Stadt Veringenstadt

### **Reute II - Änderung**

**Satzung**  
**über die Änderung des Bebauungsplanes "Reute II", Veringenstadt,**  
**im vereinfachten Verfahren nach § 13 Abs. 1 BauGB**

# BEBAUUNGSPLAN REUTE 2

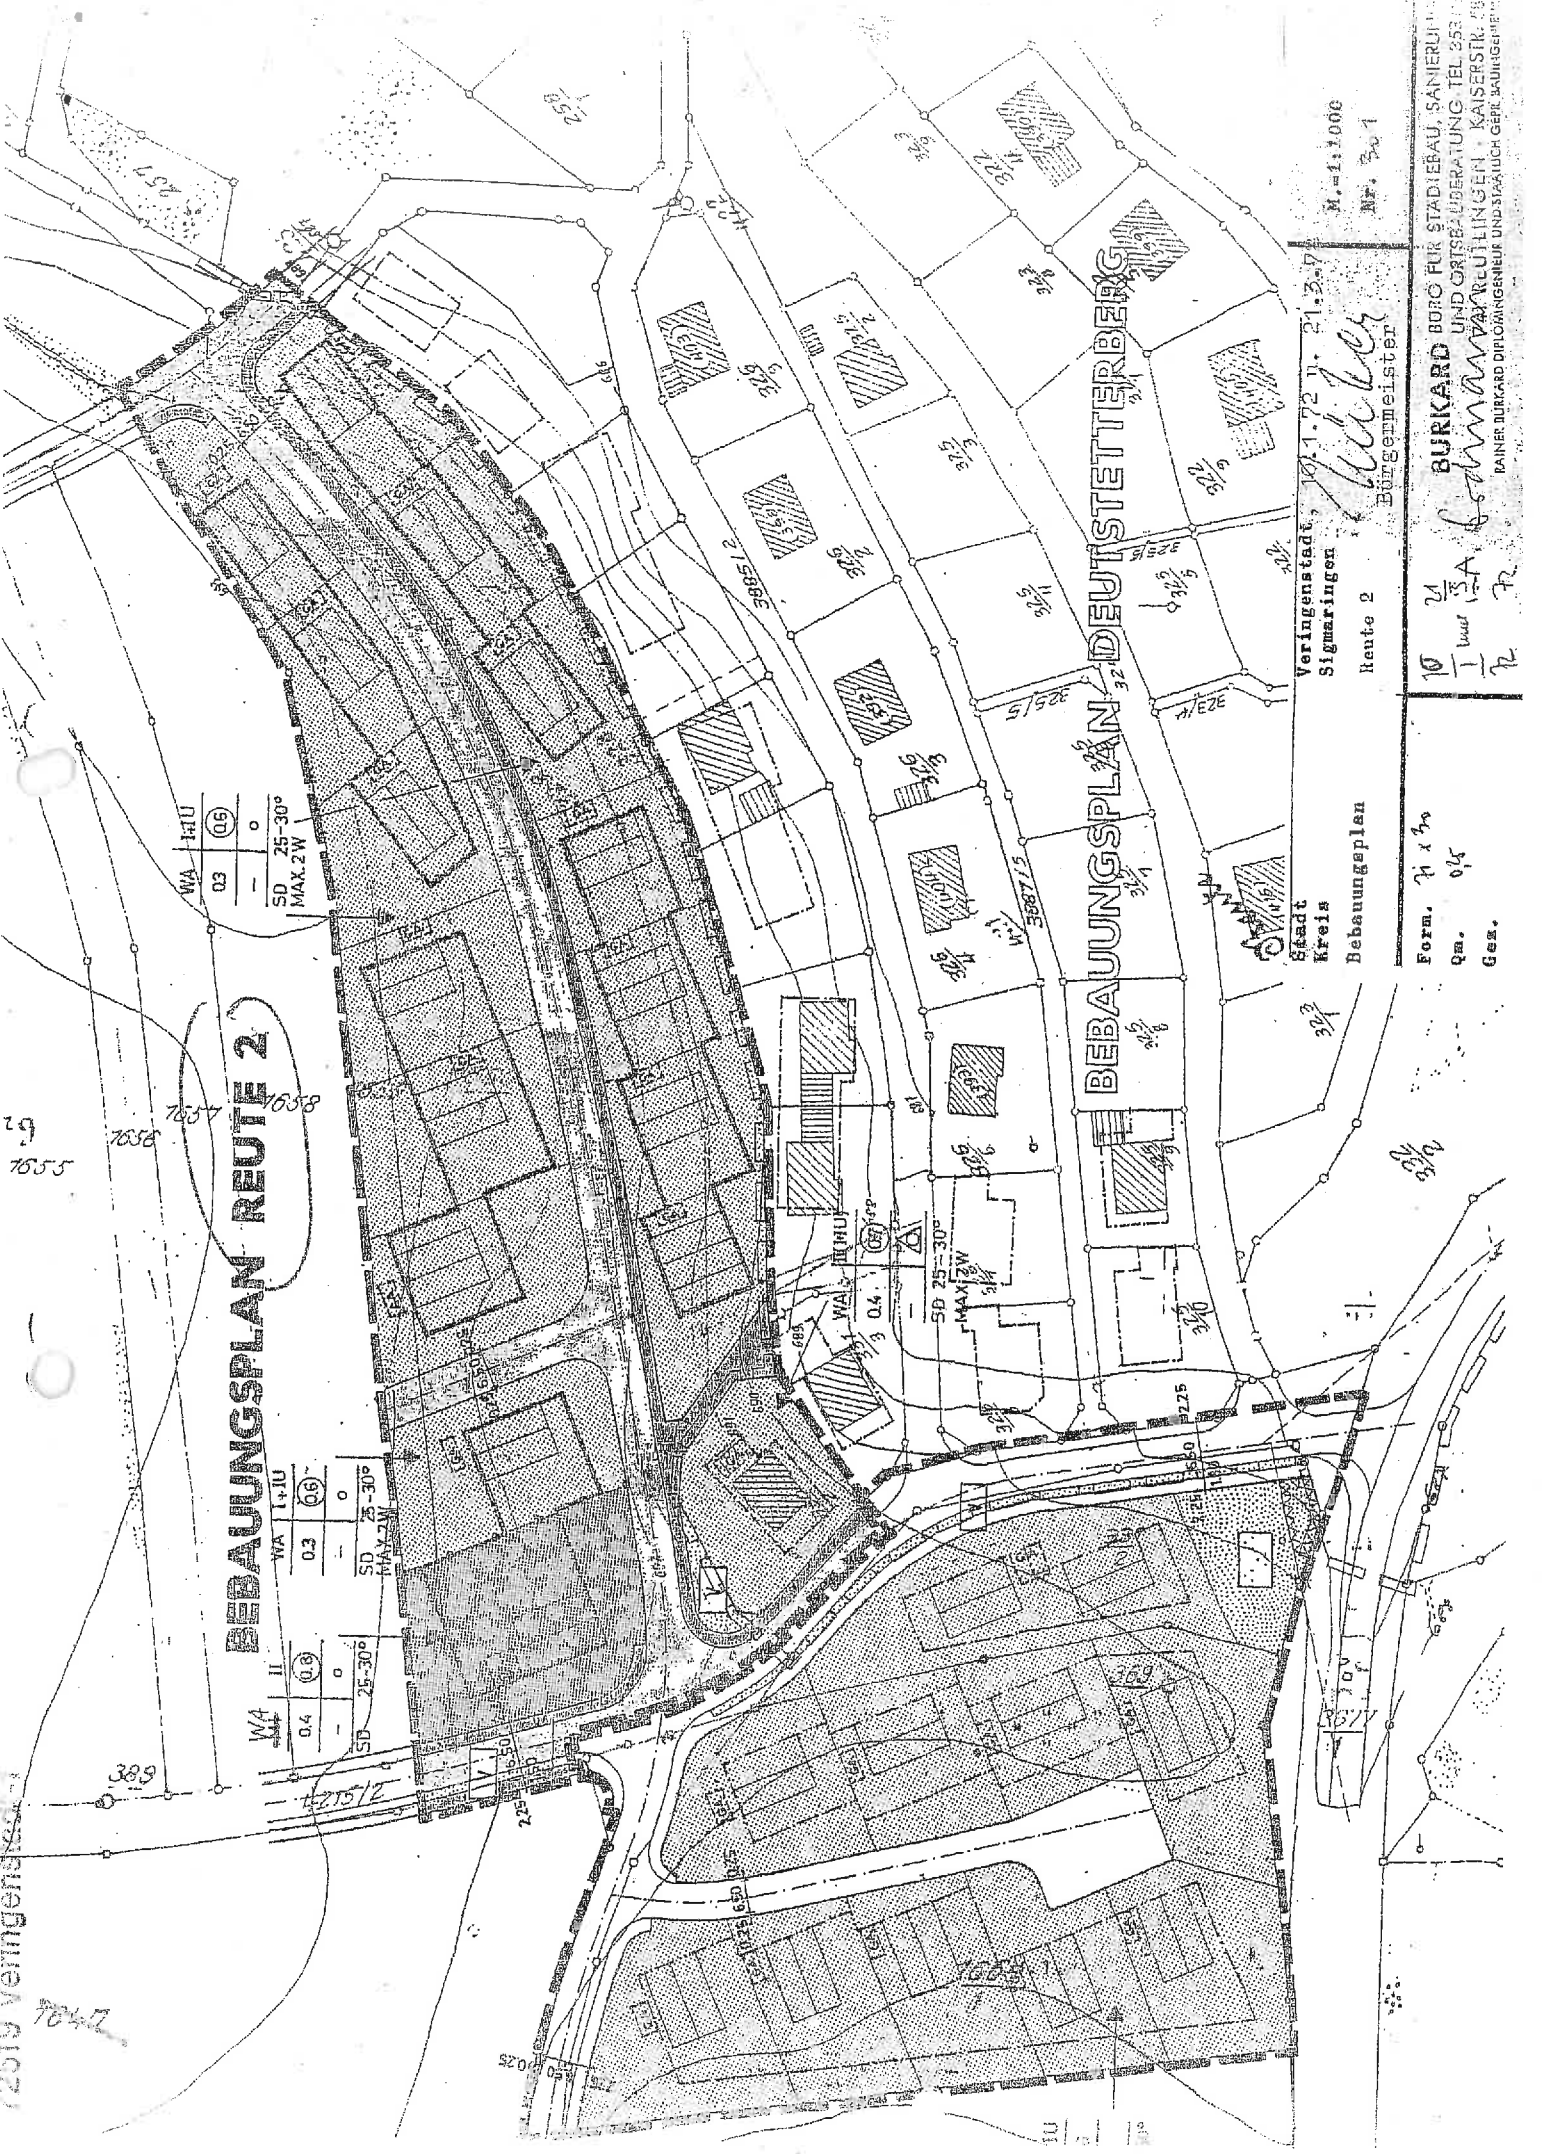
Im textlichen Teil dieses Bebauungsplanes wird die Festsetzung unter Nr. 2.1

Dachform Garagen: Flachdach

**gestrichen.**

- das Flst. 1660/9 befindet sich im Bebauungsplangebiet "Reute 2", Veringenstadt,
- rote Linie ist die Baulinie (zwingend), blaue Linie ist die Baugrenze,
- der auf der rechten Seite im Bebauungsplan auf dem Flst. 1660/9 angedeutete Gehweg ist heute nicht mehr relevant und zwar durch die Aufstellung des angrenzenden Bebauungsplanes "Deutstetter Berg III". Dort ist im Bereich des Hausgrundstückes Stähle ein Gehweg angelegt worden,
- am 27.12.2001 hat der Gemeinderat eine Bebauungsplanänderung ("Reute 2") dahingehend beschlossen, daß anstelle von bisher zulässigen Flachdachgaragen auch Garagen in anderer Form zulässig sind.
